TRANS/WP.29/2004/31
29 March 2004

ПРОЕКТ ИСПРАВЛЕНИЯ 2 К ПЕРЕСМОТРУ 4 ПРАВИЛ № 17

(Прочность сидений)

Приложение 5, рисунок изменить следующим образом:

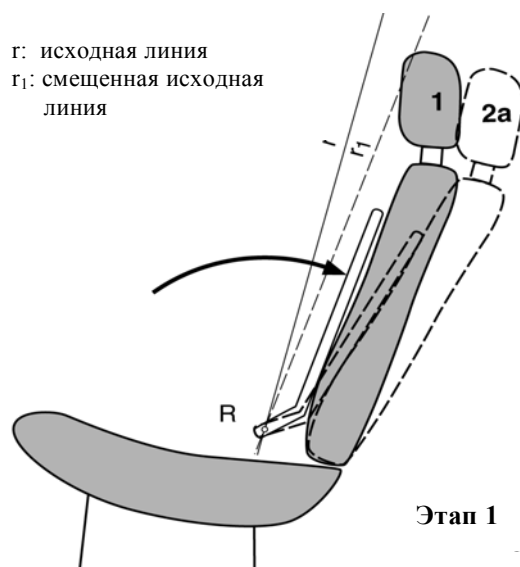
1. Первоначальное положение без нагрузки.
- 2а. Смещенное положение в результате приложения к спине манекена момента силы в 373 Нм относительно точки R, определяющее положение смещенной исходной линии г₁.
- 2б. Смещенное положение в результате приложения к сфере диаметром 165 мм силы F, производящей момент в 373 Нм относительно точки R, при сохранении положения смещенной исходной линии г₁.
3. Положение после смещения при увеличении силы F до 890 Н.
